ПАСПОРТ ДОСТУПНОСТИ № 2
объекта социальной инфраструктуры (ОСИ)
Физкультурно-оздоровительный бассейн

Адрес объекта: *г. Владивосток, ул. Артемовская, д.
10*

**АКТ ОБСЛЕДОВАНИЯ
объекта социальной инфраструктуры
к паспорту доступности ОСИ**
№ 2

Фото 2.5

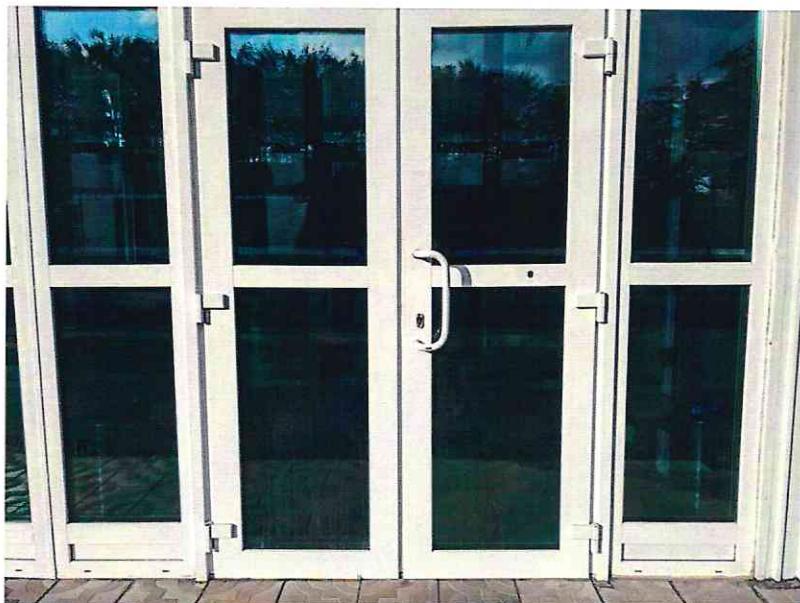
2.3	Входная площадка (перед дверью)	есть	2.5	6.1.1 6.1.4	Перед входом в здание отсутствует наружное вызывное устройство или средство связи с персоналом учреждения. Глубина входной площадки с пандусом менее 2,2 м (1,21 м).	K,O,C K	Обустроить рядом с нижним заездом на пандус или с началом подъема на лестницу, расположенную перед входной площадкой, наружное вызывное устройство или средство связи с персоналом учреждения. Увеличить глубину входной площадки с пандусом до не менее 2,2 м.	Текущий ремонт Капитальный ремонт

Фото 2.6

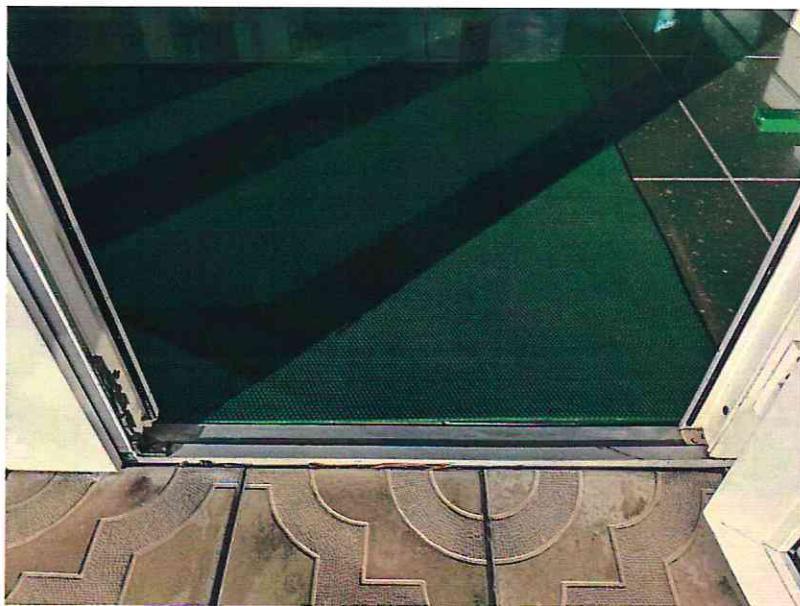
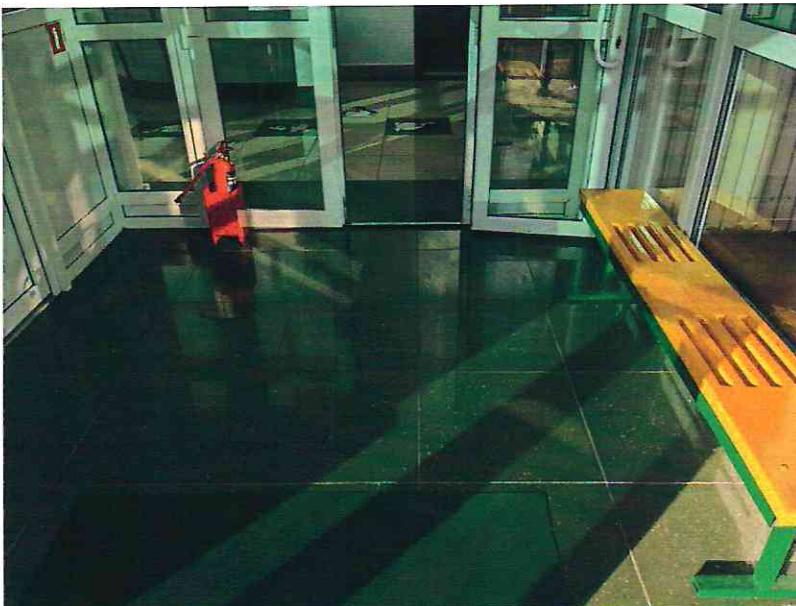
2.4	Дверь (входная)	есть	2.6-2.7	5.1.10, п.4.2.2 ГОСТ Р 52875-2018 6.1.5	Перед входной дверью отсутствуют предупреждающие тактильно-контрастные напольные указатели. Ширина проема створки входной двери менее 0,9 м в свету (0,685 м).	C K	Обустроить перед входной дверью на расстоянии ширины полотна открытой двери предупреждающие тактильно-контрастные указатели глубиной 0,5-0,6 м с рифлением в виде конусов, расположенных в линейном порядке, или изменение фактуры поверхности пешеходного пути с подобными характеристиками. Заменить входную дверь на нормативную (с шириной проема створки в свету не менее 0,9 м).	Текущий ремонт Капитальный ремонт

6.1.5	Входная дверь не обеспечивает задержку автоматического закрывания продолжительностью не менее 5 с.	K,O,C	Настроить доводчик входной двери на задержку автоматического закрывания продолжительностью не менее 5 с или установить на двери стопор.	Текущий ремонт

6.4.1	Ручка входной двери не контрастна относительно дверного полотна.	C	Обозначить ручку входной двери яркой контрастной относительно дверного полотна маркировкой.	Текущий ремонт

Фото 2.8

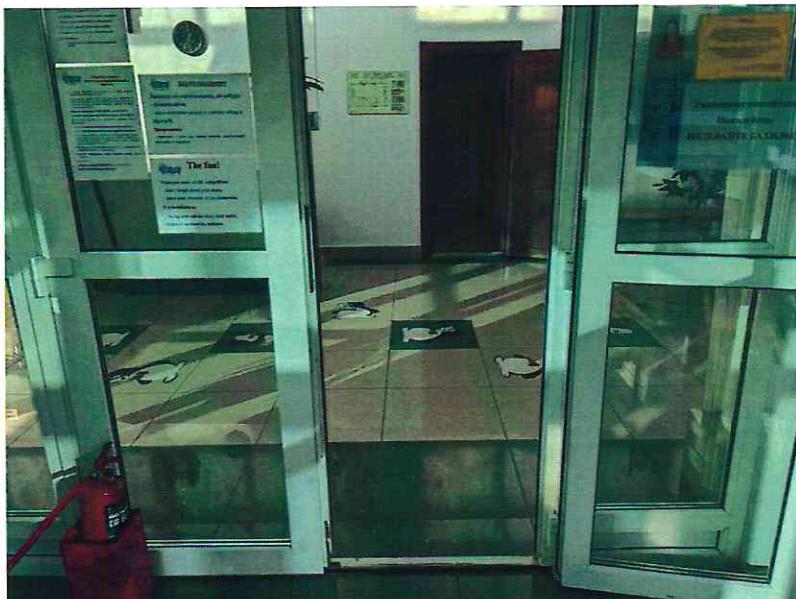
2.5	Тамбур	есть	2.8-2.10	5.1.10, п.4.2.2 ГОСТ Р 52875-2018	Перед дверьми в тамбуре отсутствуют предупреждающие тактильно-контрастные напольные указатели.	C	Обустроить перед дверьми в тамбуре со стороны холла здания предупреждающие тактильно-контрастные напольные указатели глубиной 0,5-0,6 м с рифлением в виде конусов, расположенных в линейном порядке, или изменение поверхности пешеходного пути с подобными характеристиками.	Текущий ремонт

6.4.1	Ручки дверей в тамбуре не контрастны относительно дверного полотна.	C	Обозначить ручки дверей в тамбуре яркой контрастной относительно дверного полотна маркировкой.	Текущий ремонт

6.2.4	Высота порога двери в тамбуре более 0,014 м (0,018 м).	K	По согласованию с общественной организацией инвалидов допускается оставить в варианте исполнения.	-
	ОБЩИЕ требования к зоне	Как минимум один вход, приспособленный для МГН, с поверхности земли и из каждого доступного подземного или надземного перехода к зданию; выключатели и розетки - на высоте 0,8 м от уровня пола

Фото 3.7

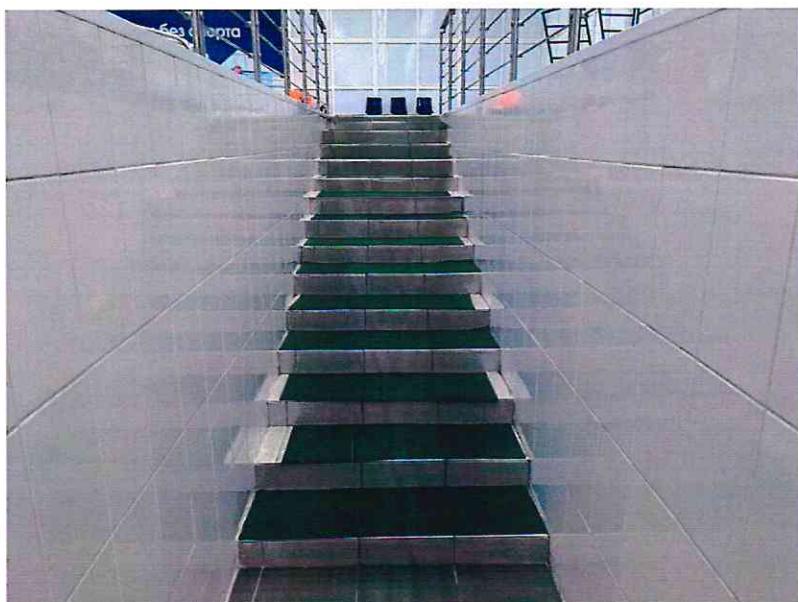
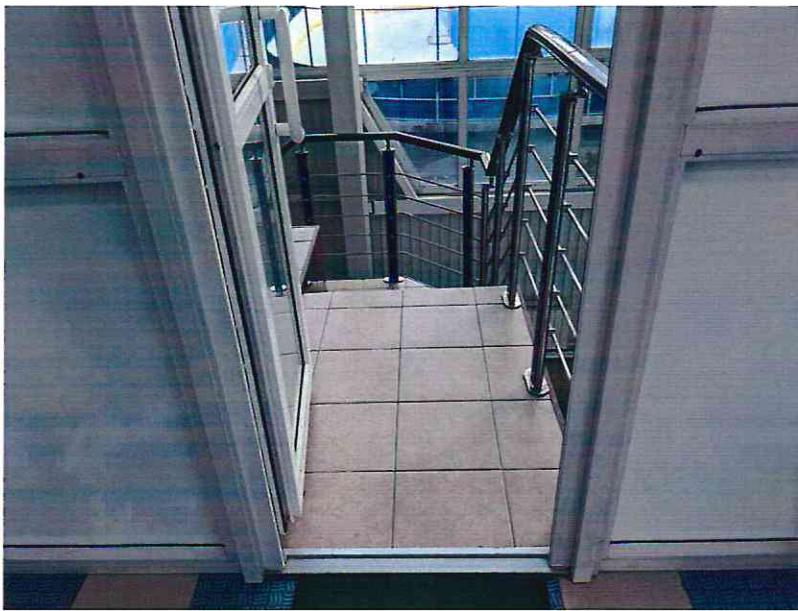
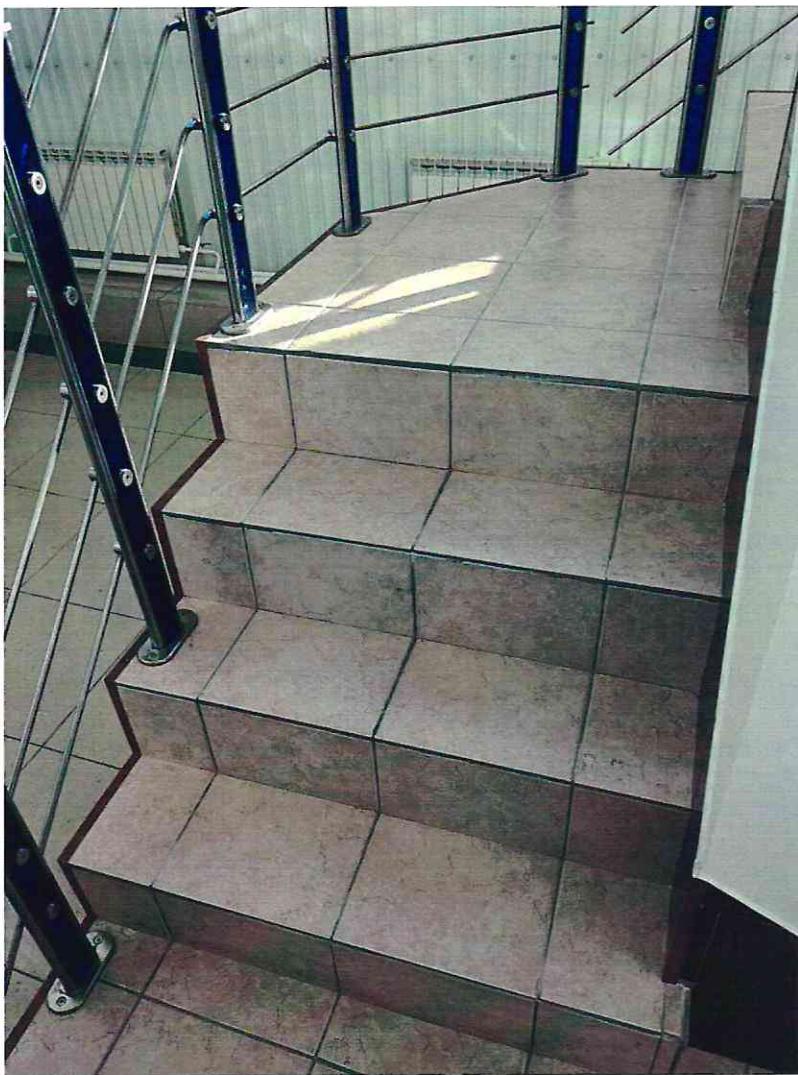
3.2	Лестница (внутри здания)	есть	3.7, 3.8, 3.10, 3.11	6.2.3, п.4.3.2 ГОСТ Р 52875- 2018	Перед подъемами и спусками на внутренние лестницы отсутствуют предупреждающие тактильно-контрастные указатели.	C	Обустроить за 0,3 м до краев верхней ступени верхнего марша и нижней ступени нижнего марша внутренних лестниц тактильно-контрастные предупреждающие напольные указатели глубиной 0,5-0,6 м с рифлением в виде конусов, расположенных в линейном порядке, или изменение фактуры пешеходного пути с подобными характеристиками.	Текущий ремонт

6.2.8	Отсутствует маркировка краевых ступеней внутренних лестниц.	C	Обозначить пропусти краевых ступеней внутренних лестниц одной или несколькими противоскользящими полосами, контрастными с поверхностью ступеней, общей шириной 0,08-0,1 м.	Текущий ремонт

Обозначить по периметру колонны, расположенной на выходе из раздевалок перед лестницей, ведущей к бассейну, тактильно-контрастные предупреждающие напольные указатели глубиной 0,5-0,6 м с рифлением в виде конусов, расположенных в шахматном порядке, или изменение фактуры пешеходного пути с подобными характеристиками. Обустроить за 0,3 м до краев верхней ступени верхнего марша и нижней ступени нижнего марша внутренних лестниц тактильно-контрастные предупреждающие напольные указатели глубиной 0,5-0,6 м с рифлением в виде конусов, расположенных в линейном порядке, или изменение фактуры пешеходного пути с подобными характеристиками. Обозначить проступи краевых ступеней внутренних лестниц одной или несколькими противоскользящими полосами, контрастными с поверхностью ступеней, общей шириной 0,08-0,1 м. Обустроить на боковой поверхности поручней внутренней лестницы, ведущей из холла к бассейну, рельефные обозначения этажей. Приобрести мобильный лестничный подъемник. Обустроить с двух сторон лестницы, ведущей от раздевалок бассейну, непрерывные по всей высоте лестницы поручни, расположенные на высоте 0,9 м и имеющие завершающие травмобезопасные окончания, выступающие за края марша на 0,3 м. Организовать доступ инвалидов с нарушением опорно-двигательного аппарата в помещение бассейна через лестницу, ведущую от раздевалок к бассейну. Организовать доступ инвалидов с нарушением
